岳阳市昌环化工科技发展有限公司
年产 500 吨四甲基二硅氧烷和年产 1000 吨
功能性硅油建设项目
环境影响报告书
(报批稿)

专家意见修改说明

专家复核意见修改说明 1

专家复核意见修改说明 2

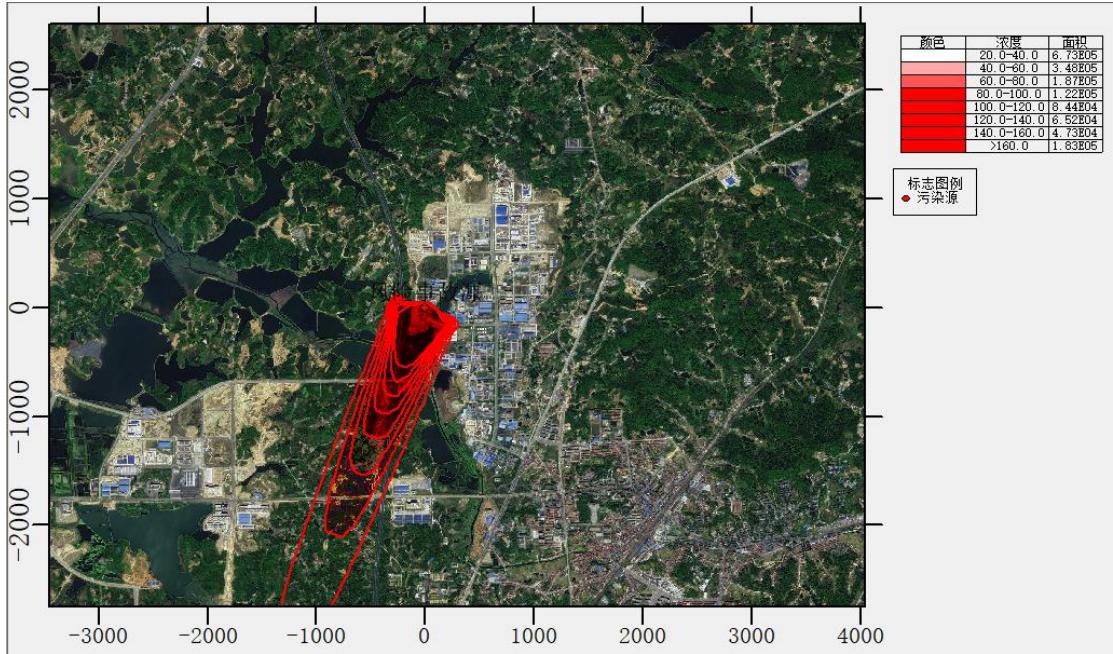
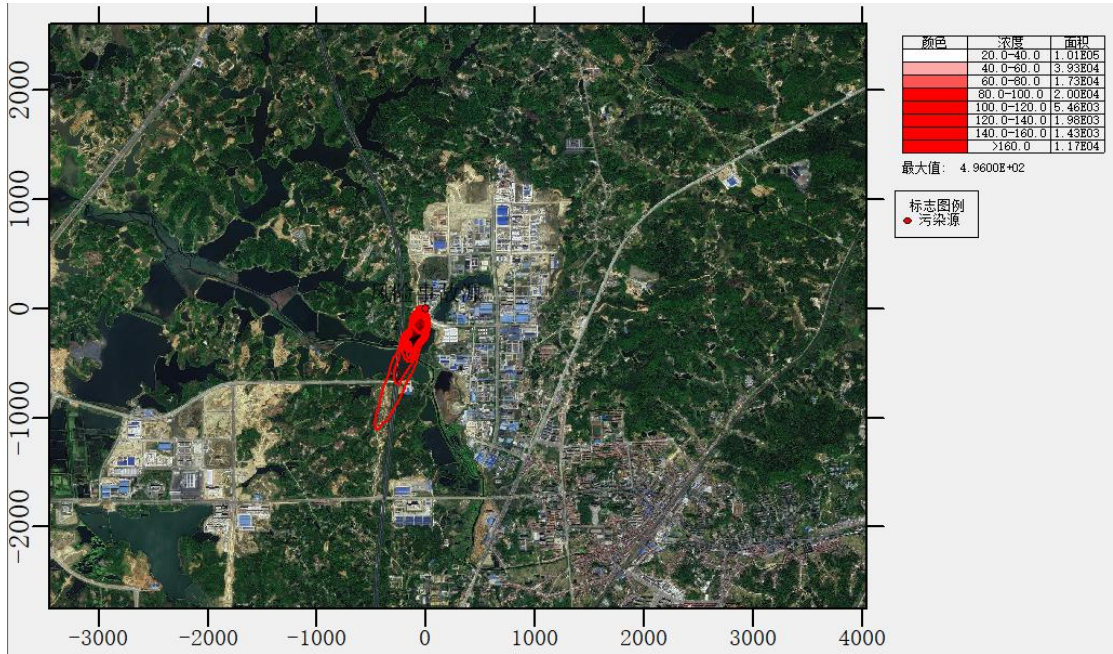
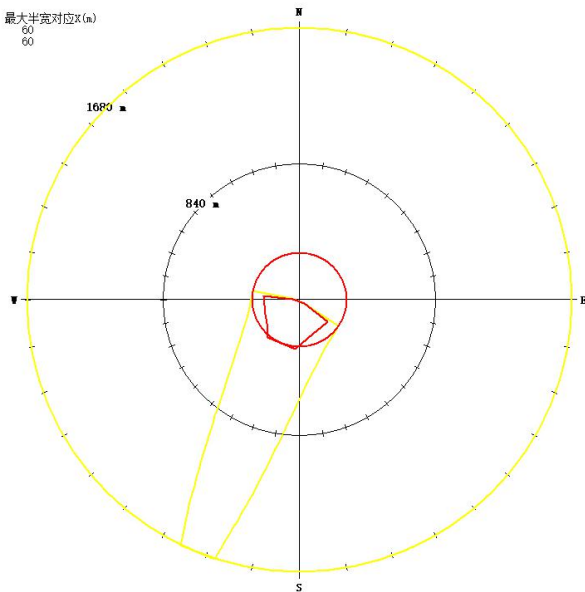
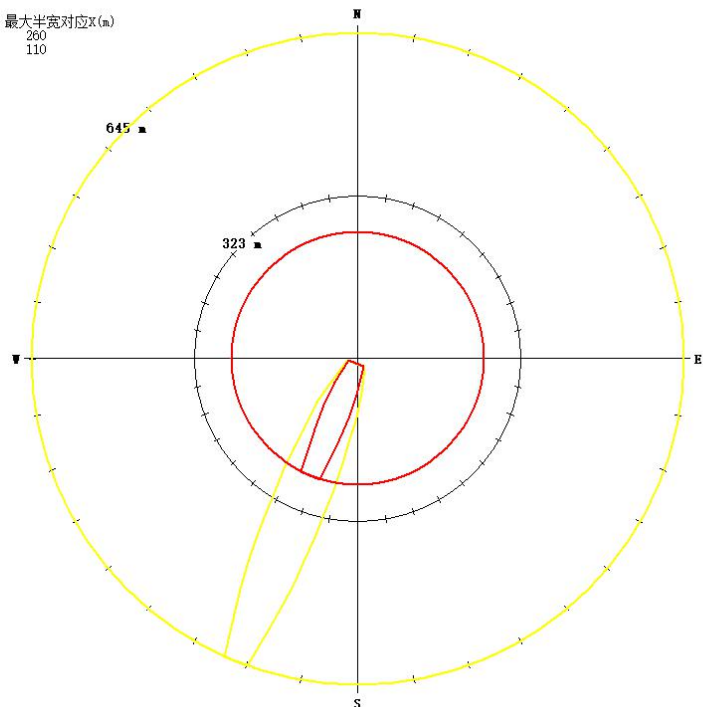
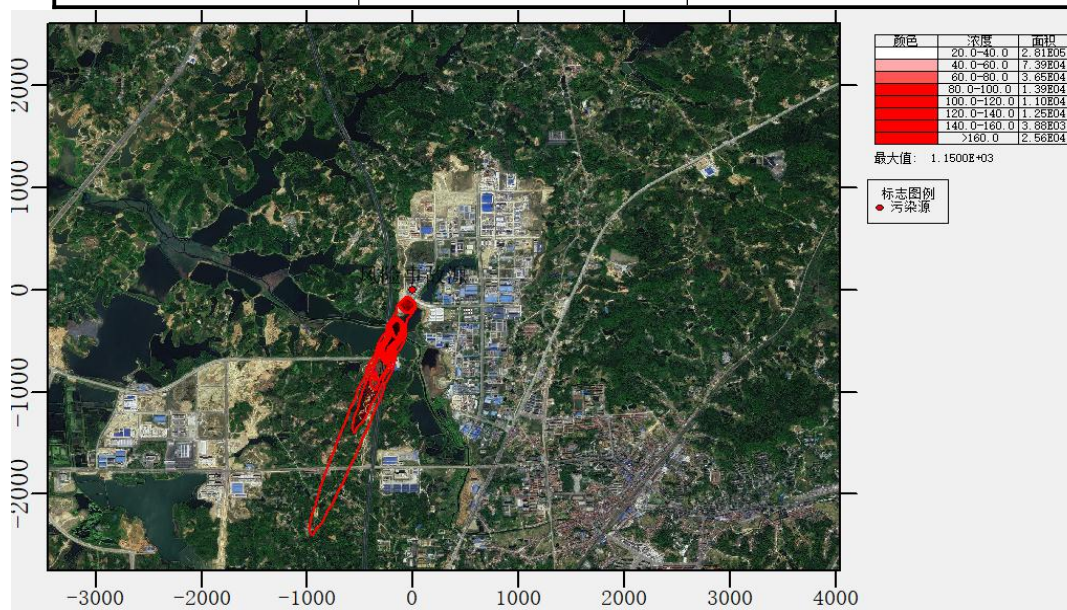
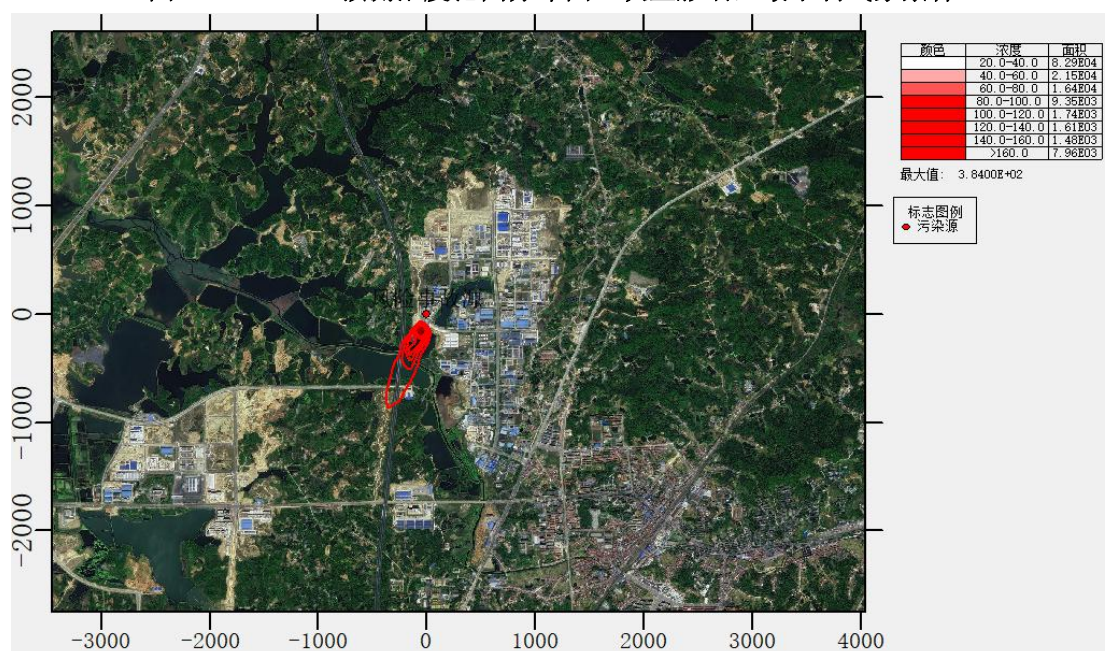
12. 大气环境风险部分，没看到环境风险保护目标，校核四甲基二硅氧烷等的环境风险物质，相应核实 Q 值；M 值部分，应分析本项目是否含有聚合反应；相应校核风险评价等级；风险事故情况发生时，任何风向都是有可能的，在预测时不应该指定风向，导致近距离的敏感点反而没有数据，不受影响。应根据预测结果，补充人员疏散的要求。

说明：核对了环境风险等级，P180，P183-184；完善了大气环境风险部分的内容及人员疏散要求，详见 P194-214。
